Enquête publique du 27 août au 28 septembre 2018 sur le projet de réaménagement de la plage de Saint-Roman par la SBM :

l'ASPONA se pose beaucoup de questions

⇒ elle demande le report du démarrage du chantier après 2025 (fin du chantier de Monaco) et le recalibrage du projet sans extension sur la mer

Figure 5: photo de 1928

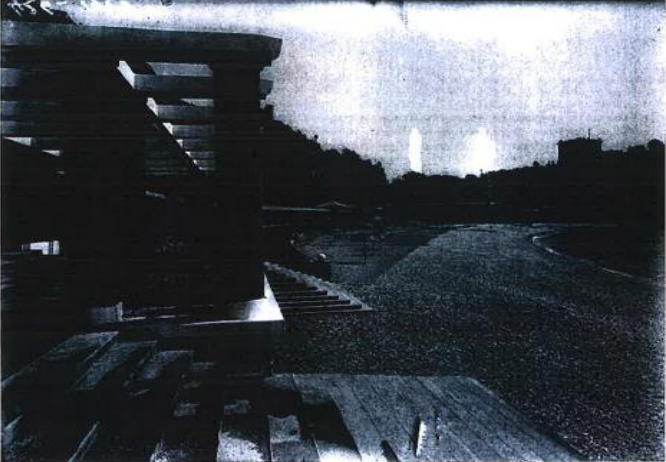
Mais certaines caractéristiques ont subtilement changé pour le rendre conforme au cahier des charges Etat-commune (11 740 m² et pas 15 500 m²) ...

Où sont donc passés les 3760 m² de plage supplémentaire (ce qui faisait une emprise nouvelle de 7500 m² sur la mer), escomptés en 2017 et qui ne sont plus mentionnés en 2018 ?

Ne s'agirait-il pas de la surface émergée du récif artificiel ? La référence à un « lagon » mentionné dans l'étude pourrait y faire penser. D'autant que sur les plans, la mention « 0,25 » correspondant à la couverture en galets du récif n'est pas « -0,25 ». A moins que le promoteur du projet n'ait dû renoncer à « viabiliser » le récif ?

Figure 71: localisation de l'extension en mer à Monaco par rapport au site du projet

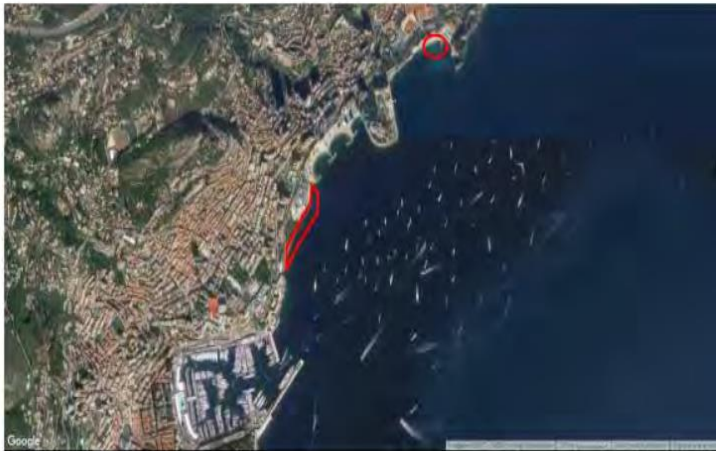
La présentation graphique des emprises des 2 chantiers Monaco / Saint-Roman, faite par les promoteurs du projet, est incorrecte et trompeuse :

Présentation graphique plus proche de la réalité pour les chantiers de St Roman et de Monaco, compte-tenu de l'emprise liée aux navires et maxi-barges en constat mouvement

Aucun acteur français (public ou associatif) n'a accès aux « études » du groupe Bouygues, que mentionnent les promoteurs du projet, sur l'impact constaté sur les plages du Larvotto, des travaux en cours du chantier de Monaco. Il est donc impossible de vérifier la véracité de leurs affirmations.
